PROVINCIA DI BRINDISI

PROVVEDIMENTO DIRIGENZIALE N. 40 DEL 15/05/2023

OGGETTO: Columns Energy - Impianto AEPV 27 - PAUR per la realizzazione ed esercizio di un impianto agrovoltaico denominato "Impianto AEPV27" di potenza nominale pari a 5,99 MW e potenza moduli pari a 6,60 MW ed opere di connessione sito nel territorio di Brindisi.

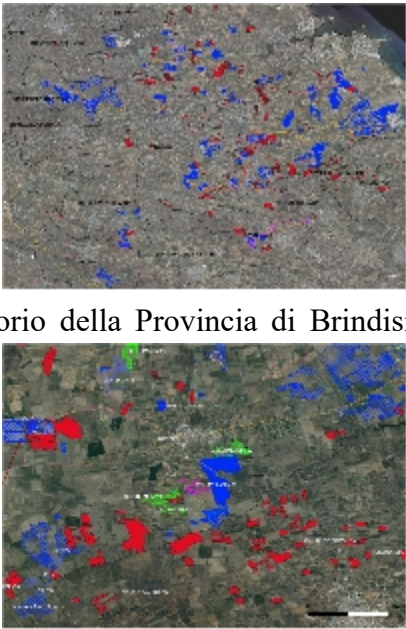
- in relazione alla proposta agro voltaica dalla documentazione prodotta si evince che per consentire la coltivazione tra le file dei tracker si è optato per un layout d'impianto tale da garantire una superficie minima coltivabile di 3,00 m fino ad un massimo di circa 3,50 m quando i pannelli sono inclinati (a riposo). Nella rotazione culturale si prevede di inserire un periodo di mezzo maggese che succede alla coltura principale e precede le miglioratrici

(leguminose). Le coltivazioni da effettuare sono: Aglio (*Allium sativum*, L. 175), Cece, Lenticchia, maggese.

L'area coltivabile è stata individuata ipotizzando la coltivazione in tutte le interfile dell'impianto fotovoltaico e nelle superfici residue all'impianto, pertanto dagli elaborati di progetto si desumono le seguenti superfici complessive:

- ✓ Area totale campo fotovoltaico: 12,75 Ha circa;
- ✓ Area captante moduli fotovoltaici 3,40 Ha circa
- ✓ Area linea e strade 0,70 Ha circa
- ✓ Area per agrovoltaico 8,35 Ha circa

Il proponente ritiene che le colture scelte si prestano bene alla coltivazione a mezz'ombra, non hanno esigenze idriche tali da dover intervenire con irrigazioni, necessitano di poche lavorazioni gran parte delle quali possono essere meccanizzate limitando i costi attribuibili alla manodopera.
